Oggetto: SVA/SCR/2079 - D. Lgs. 152/2006, DGR 568/2022, LR 7/2000 – Verifica di assoggettabilità alla procedura di VIA per il “progetto di potenziamento della capacità dell'impianto di recupero di rifiuti inerti, con l'incremento della potenzialità da 60.000 a 240.000 tonnellate annue di rifiuti recuperato” da realizzarsi in Comune di Monfalcone (GO) – proponente Adriastrade S.r.l. Osservazioni del Comune di Monfalcone.

Oggetto: D.Lgs. 152/2006 – Procedura di verifica di assoggettabilità a VIA – progetto di incremento della capacità dell'impianto di recupero rifiuti inerti sito in Monfalcone (via Grota del Diau Zot) – proponente Adriastrade s.r.l. – valutazioni urbanistiche

-ISTRUTTORIA-

Figura 5: estratto dalla Tavola 8.4.4 del PCCA

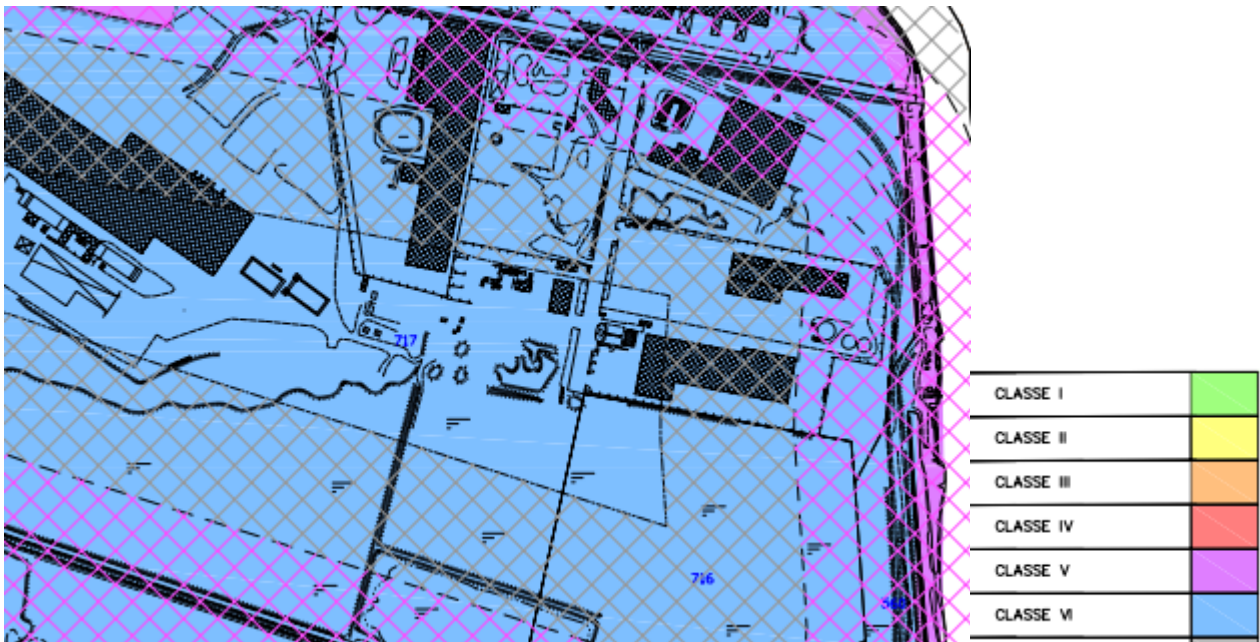
- Si segnala infine che la tavola 2 “PRGC e Rumore” non è stata estratta correttamente la zonizzazione definitiva del PCCA (Tav. 8.4.4 - Rev.3), pertanto dovrebbe essere opportunamente aggiornata.

Con riferimento alla classificazione acustica comunale, l'area in esame ricade in classe VI, corrispondente alle aree esclusivamente industriali. Tale classificazione individua ambiti caratterizzati dalla presenza prevalente di attività produttive e, conseguentemente, da livelli di rumorosità ammessi più elevati rispetto alle altre classi. Sotto questo profilo, l'attività di recupero rifiuti inerti risulta, in linea teorica, pienamente compatibile con il contesto acustico di riferimento, in quanto inserita in un ambito già destinato ad accogliere funzioni ad elevato impatto sonoro.

Tuttavia, anche in presenza della massima classe di tolleranza acustica, l'incremento significativo della capacità produttiva comporta un potenziale aumento delle emissioni sonore, in particolare legate alla movimentazione dei materiali, all'utilizzo dei macchinari e all'incremento del traffico pesante indotto. Ne consegue che la compatibilità acustica non può essere valutata esclusivamente in termini di conformità ai limiti di zona, ma deve tenere conto dell'effettivo contributo aggiuntivo prodotto dall'intensificazione dell'attività e della possibile incidenza cumulativa rispetto al contesto industriale circostante.
